COMUNE DI GENOVA

DETERMINAZIONE DIRIGENZIALE

OGGETTO: Piani Integrati - Piano Urbano Integrato (PUI)
APPROVAZIONE DEL PROGETTO DEFINITIVO DI FASE 2 DELL'INTERVENTO
"EDIFICIO VIA GIUSEPPE SPATARO CIVV. 32R-32AR-34: ACQUISTO E
DEMOLIZIONE PER RIQUALIFICAZIONE SPAZI E REALIZZAZIONE
PARCHEGGIO E VERDE. - PNRR – M5.C2. I2.2

NC46

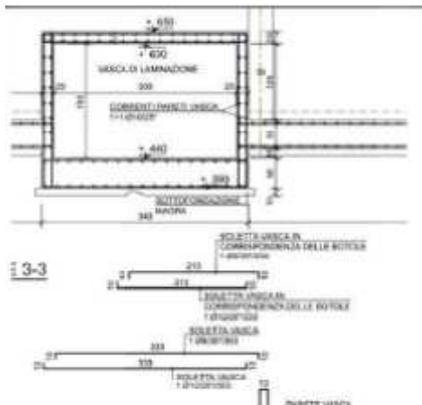
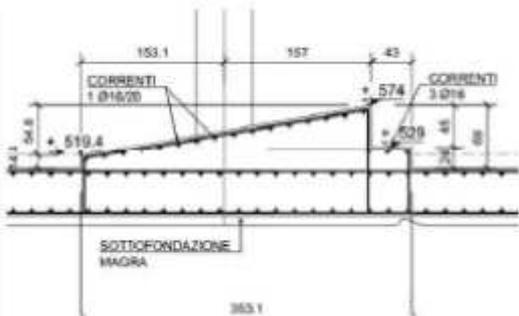
1. Nella sezione 3-3 non viene evidenziato come vengono realizzate le barre di armature nelle zone dei fori previsti sulla soletta della vasca sotto rampa;
2. Non si trovano i riferimenti circa le prescrizioni di progetto sulle sovrapposizioni delle reti e della dimensione del copriferro;
3. Nella sezione 1-1 manca un'indicazione circa le barre longitudinali nella zona del cuneo per la rampa.

4. Manca un dettaglio per quanto riguarda la modalità di connessione dei pilastri prefabbricati alla fondazione.
5. Nelle disanima dei ferri delle fondazioni non si trova riscontro circa le lunghezze di sovrapposizione delle barre di armatura.

L'elaborato è stato aggiornato.

1. Dettaglio inserito;

2. Inserite prescrizioni al fondo dei "MATERIALI E PRESCRIZIONI"
3. Inserite prescrizioni

4. Per ulteriori approfondimenti in particolare relativamente agli elementi prefabbricati si rimanda al progetto esecutivo come discusso in riunione il 05/02/2024.
5. Inserite lunghezze di sovrapposizione.

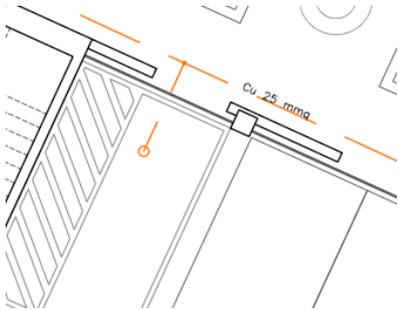
N. elaborato	Codice	Titolo
40	IE.To2	IMP. ELETTRICO - Pianta P1
Note		Giudizio
<ol style="list-style-type: none"> Il progetto non presenta illuminazione di emergenza per il piano 1; pur essendo scoperto, si chiede come sia stata valutata la illuminazione della via di fuga negli orari serali/notturni Non sono state previste prese di servizio nell'ambito dell'area di parcheggio (ad esempio per usi manutentivi); si chiede un chiarimento 		NC31
RE/NR	Riscontro dei progettisti	
<ol style="list-style-type: none"> Il progetto non presenta illuminazione di emergenza per il piano 1 in quanto totalmente scoperto; Non sono state previste prese di servizio in quanto, essendo un parcheggio pubblico, non si ritengono necessarie. Sono state previste all'interno del locale tecnico. 		
Valutazione di APAVE CERTIFICATION ITALIA srl		Giudizio
<ol style="list-style-type: none"> La nota iniziale faceva riferimento al rischio di evacuazione in orario notturno, per il quale non si può fare affidamento ad eventuali fonti esterne (ad esempio illuminazione stradale). Si chiede un riscontro in merito, anche in considerazione di quanto indicato nella relazione di prevenzione incendi: << Sarà presente un impianto di illuminazione di sicurezza lungo il sistema delle vie d'esodo fino all'esterno >> Si prende atto del riscontro fornito e la nota risulta risolta. 		NC31

Per il permanere della nota 1 la NC viene riconfermata.		
RE/NR	Riscontro dei progettisti rev.01	
<ol style="list-style-type: none"> Il progetto non presenta illuminazione di emergenza per il piano 1 in quanto, essendo totalmente scoperto e ai fini della prevenzione incendi è da intendersi come "spazio e cielo libero", pertanto tale area è già all'esterno". Il parcheggio sulla copertura è stato assimilato ad un parcheggio in una piazza nella quale non è prevista l'illuminazione di emergenza oltre all'illuminazione pubblica. 		
Valutazione di APAVE CERTIFICATION ITALIA srl rev.01		Giudizio
<ol style="list-style-type: none"> Si prende atto del riscontro. La nota si ritiene risolta. 		R
Giudizio Finale		R
